**Referência:** Segurança e estabilidade dos depósitos de resíduos sólidos – DRS1 e DRS2**Local:** Barcarena – PA

# RELATÓRIO TÉCNICO DE REVISÃO DO PROJETO DE REVESTIMENTO E MONITORAMENTO DOS TALUDES DO DRS2

**AUDITORIA DE SEGURANÇA E  
ESTABILIDADE DOS DEPÓSITOS DE  
RESÍDUOS SÓLIDOS DRS1 E DRS2**

**BARCARENA - PA**

**Figura 7.1 – Rede de monitoramento da água subterrânea existente na área no entorno do DRS1**

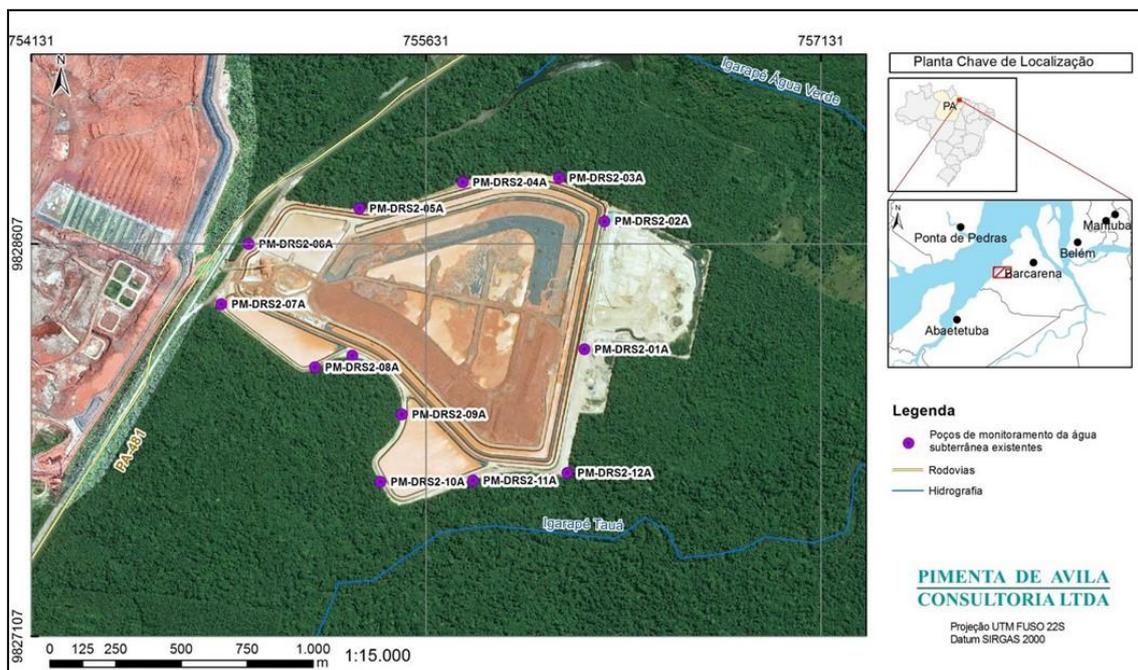
Em relação a densidade de instrumentos para monitoramento do nível freático / piezométrico, conforme apresentado no relatório da letra D do TAC 3.1 (FG-2201-NHB-A-BA-RT08), verifica-se que o Depósito DRS2 apresenta nove seções para monitoramento do Depósito e das Bacias de Controle, incluindo 11 piezômetros Casagrande, 17 piezômetros elétricos de corda vibrante, 02 piezômetros elétricos *standard*, 13 poços de monitoramento instalados nas adjacências do DRS2 e medidores de nível nas bacias e nos canais de contorno. A rede de poços de monitoramento de água subterrânea é apresentada na Figura 7.1.

Com base na quantidade de instrumentos, locação das seções e interpretação das leituras dos instrumentos, conclui-se que a densidade de instrumentação é adequada. Recomenda-se que continuem sendo realizados os Relatório Técnico de Avaliação Periódica dos Resultados de Monitoramento da Instrumentação e reforça-se a
